ZAC multi-site « Le Clos des Fresches/La Gauterie » - Le Landreau

Bureau de la CLE du 8 sept 2015 : Avis bureau ZAC multi-site « Le Clos des Fresches/La Gauterie » - Le Landreau

En bleue = ZH impactée par le projet

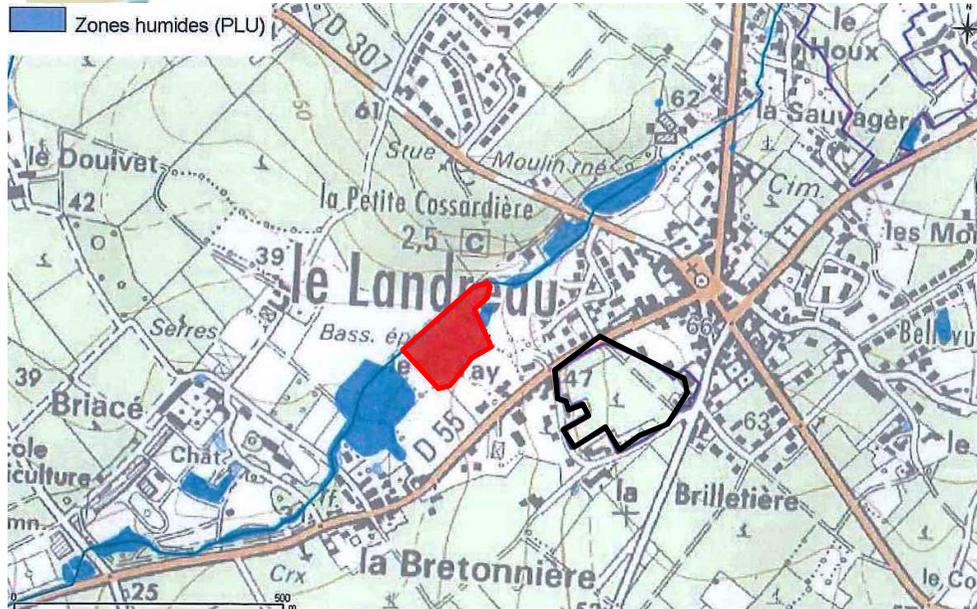
- Démarche ERC mise en place
- ZH impactée = 0,75 ha - Les 2,25 ha restants de ZH ne seront pas imperméabilisés - alimentation par des noues
- ZH impactée correspond à une prairie agricole sans biodiversité remarquable

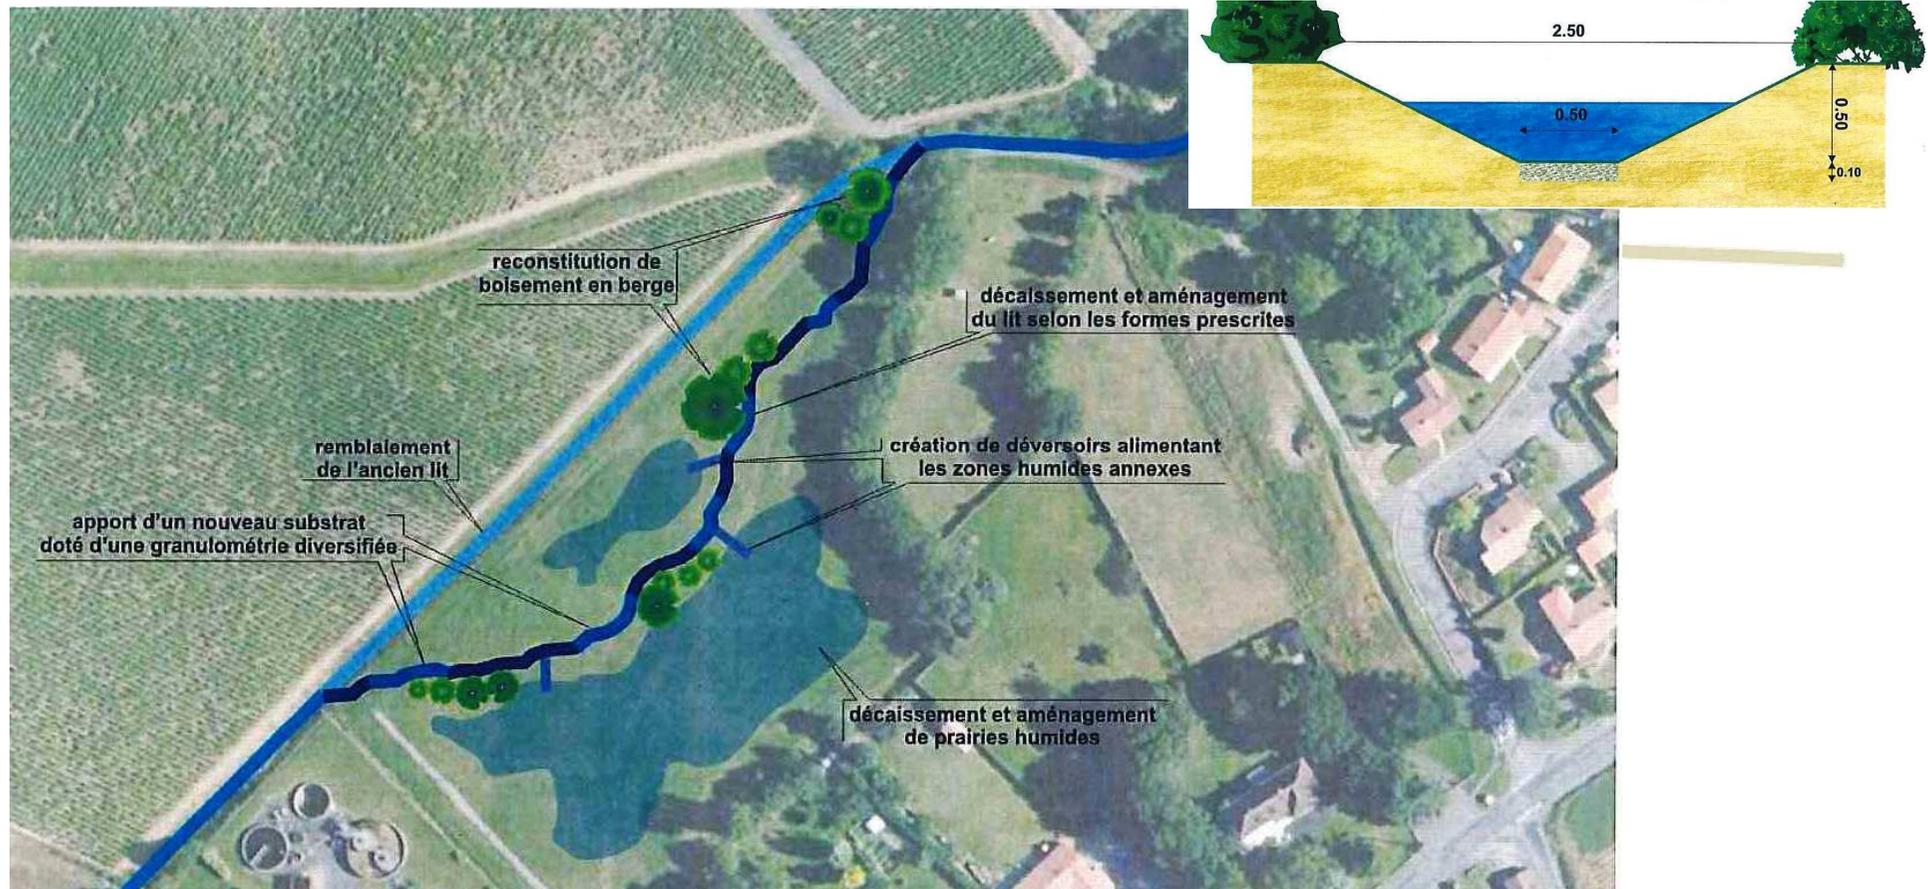
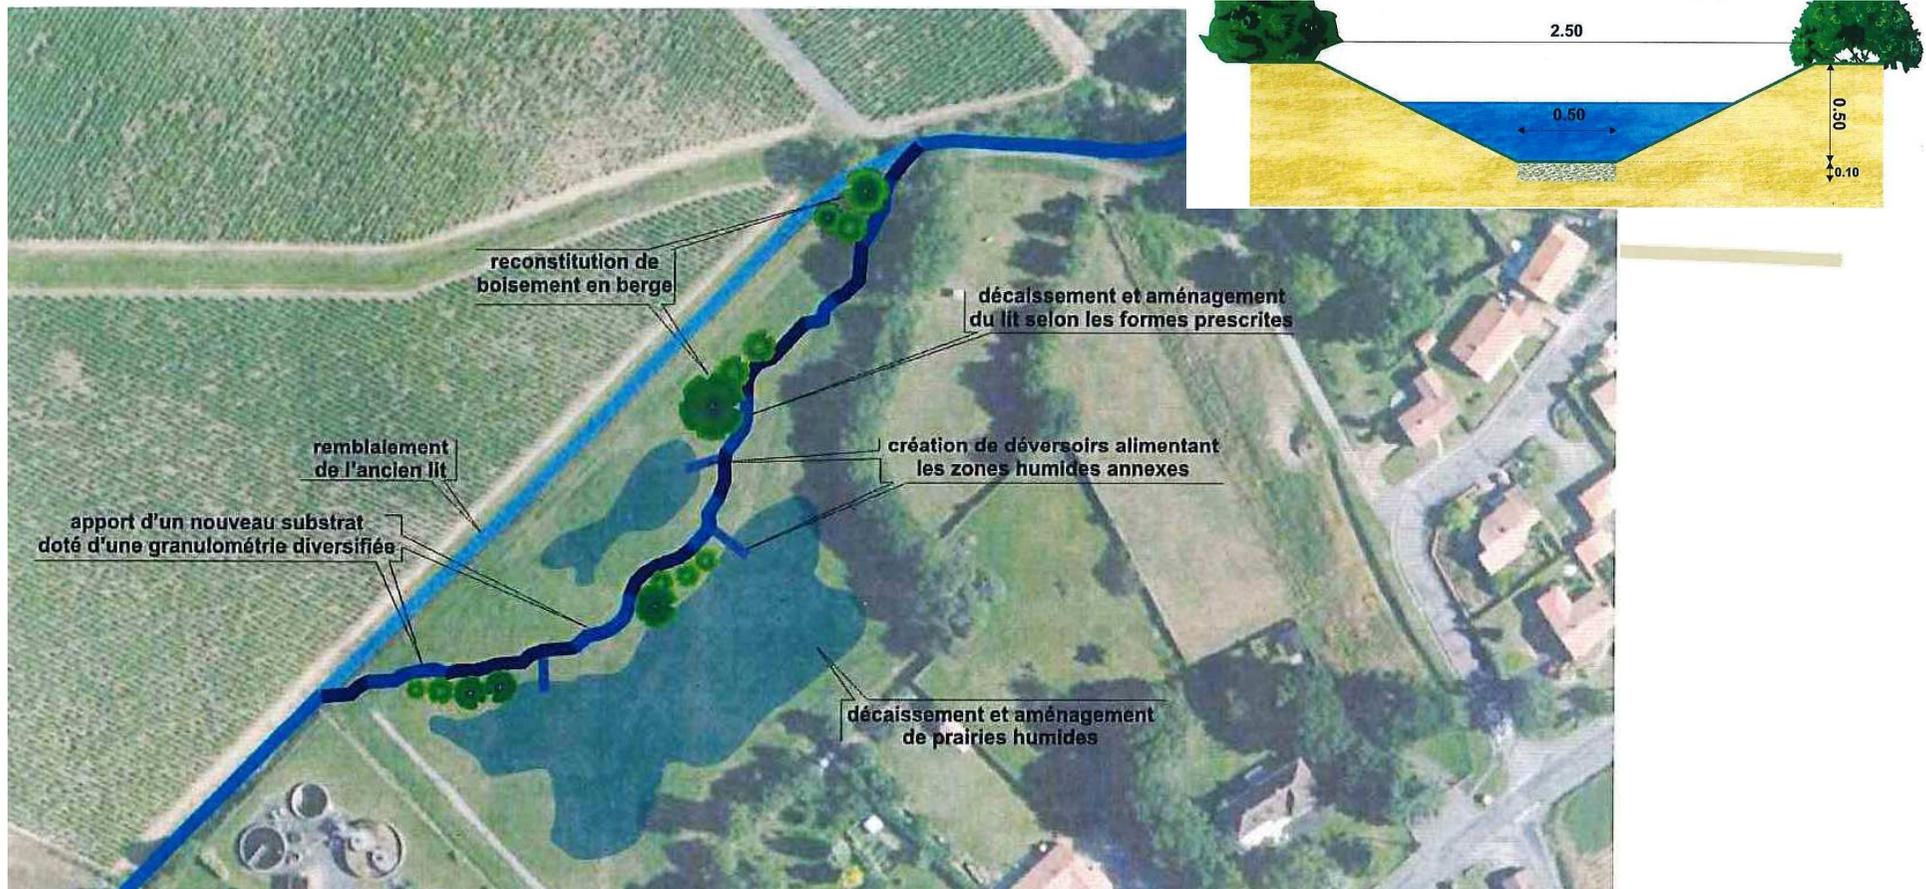
- MC proposée sur le vallon du ruisseau du Briacé
Prairie humide remblayée sur le site de la STEP Gotay – propriété communale
– superficie 1,5 ha – correspond à d’anciennes lagunes d’assainissement
comblées en 2005
+ restauration du CE du Briacé

- Débit de pointe estimé 4,3 m³/s
- Propositions de travaux :
 - Travaux sur 230 ml - Remise du CE dans le thalweg
 - Dimensionnement du lit à 1,3 m³/s – favorise les débordements et sinuosités du CE - décaissement et aménagement de prairie humide – création de déversoirs pour alimenter les ZH
- ➔ Amélioration de l'autoépuration, régime hydraulique, et hydromorphologie du CE

- Coût 100 000€
 - Suivi travaux : [MES] en amont et aval du CE - 1 fois par semaine + IBGN situation initiale
 - Entretien des végétaux par la collectivité, contrôle espèces envahissantes, fauche des hélophytes fin automne
 - Pour le CE : étude initiale avec hydromorphologie, Carhyce, hydrobiologie et IBGN
 - Suivi des paramètres une fois tous les 2 ans pendant 6 ans + suivi photos
- Pas de suivi de la ZH restaurée pour vérification de l'alimentation
 - Qualité des sédiments des anciennes lagunes?

Clos des Fresches

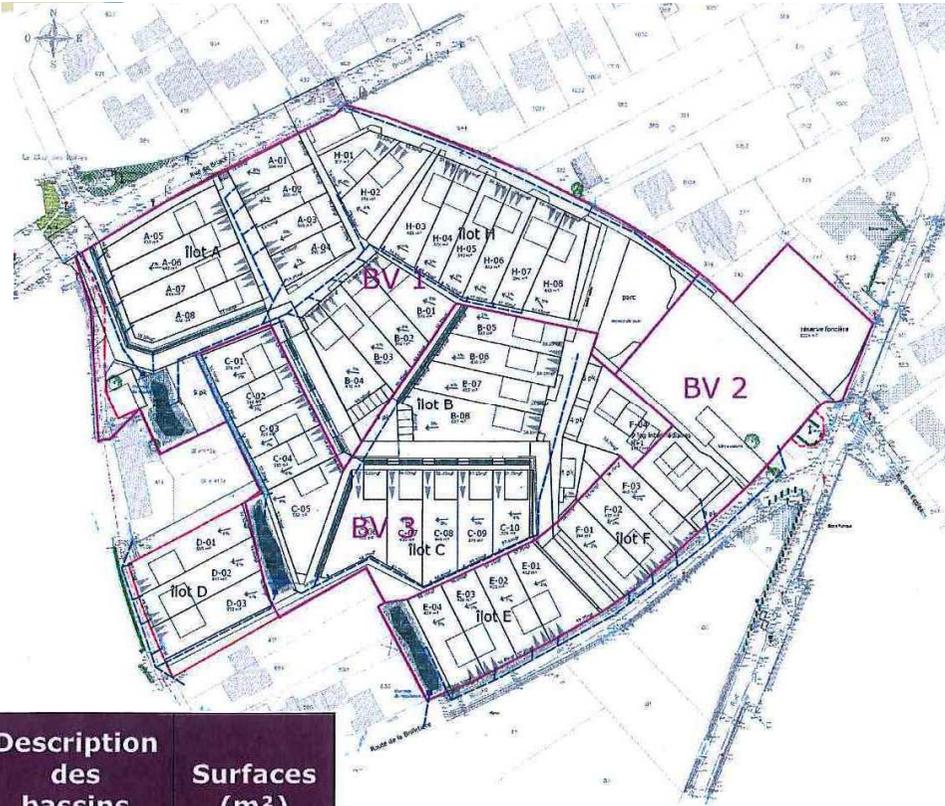
- Noues de stockage et de transport → réseau existant – 500 m³ – milieu récepteur Briacé
 - Rétention 3 l/s/ha – décennale
 - Présence de cloisons siphonées et décantation pour abattement MES
 - Entretien prévu (curage et carnet d'entretien) par visite mensuelle
 - Visite et contrôle des ouvrages
- Pas de suivi qualité prévu

Clos de la Gauterie

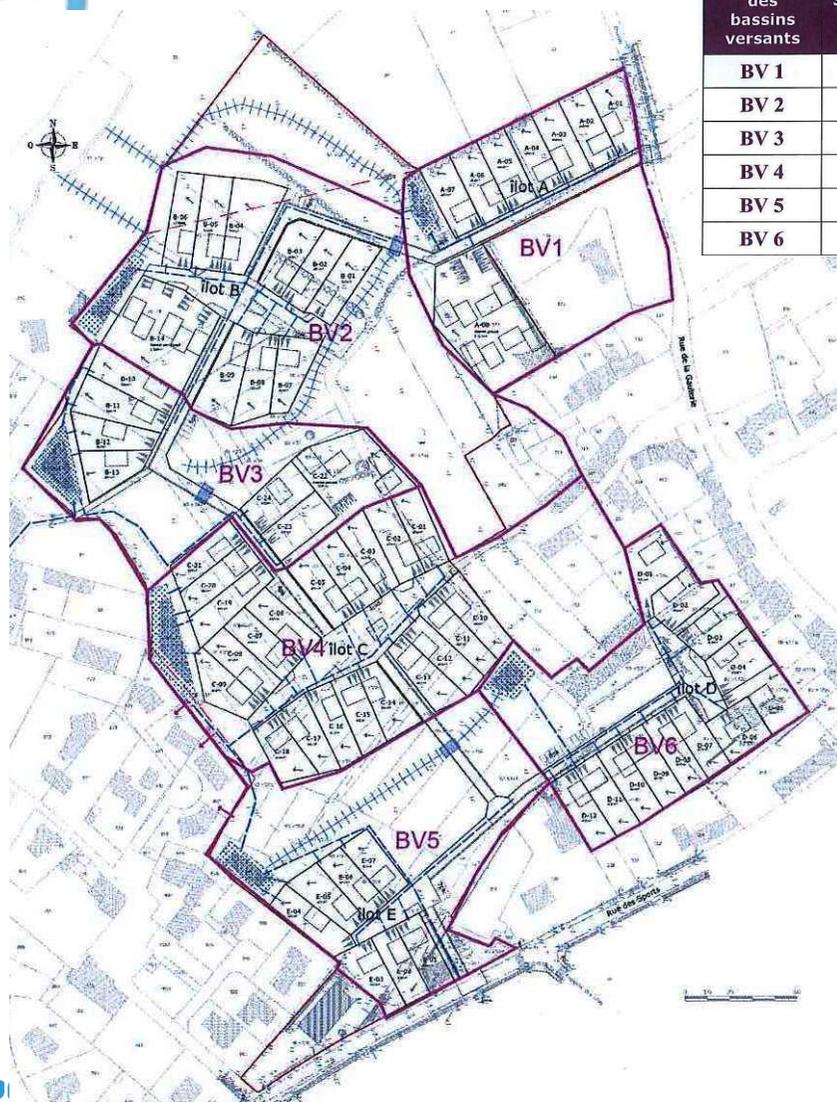
- Noues de stockage et de transport → réseau existant – 960 m³ – milieu récepteur Briacé
- Rétention 3 l/s/ha – décennale
- Présence de cloisons siphoides et décantation pour abattement MES
- Entretien prévu (curage et carnet d'entretien) par visite mensuelle
- Visite et contrôle des ouvrages

- Pas de suivi qualité prévu
